RBI Corrosion BV  
Burg. Pabstlaan 10 - A4  
2131 XE HOOFFDORP  
Tel +31 (0)85 8768990  
info@rbicorrosion.nl  
www.rbicorrosion.nl

Marvilla Parks Kaatsheuvel  
Kaatsheuvel

# Corrosie Inspectie van Bevestigingsmiddelen en Ophangconstructies in de Zwembadatmosfeer

25086

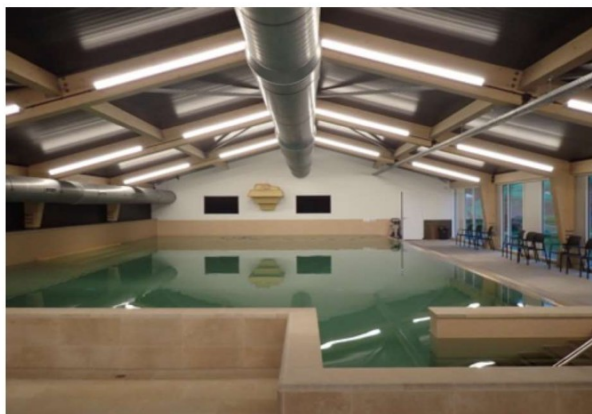
| Tabel "Resultaat van de Inspectie" |                                           |                                                          |      |             |                                           |                    |                      |   |                        |   |           |                                  |                               |                                     |
|------------------------------------|-------------------------------------------|----------------------------------------------------------|------|-------------|-------------------------------------------|--------------------|----------------------|---|------------------------|---|-----------|----------------------------------|-------------------------------|-------------------------------------|
| 28                                 | Stormkettingen                            | Schroeven                                                | B    | 9           | hoog                                      | 3                  | Rvs                  | 3 | slecht                 | 3 |           | AFKEUR                           | 04-2025                       | AFKEUR                              |
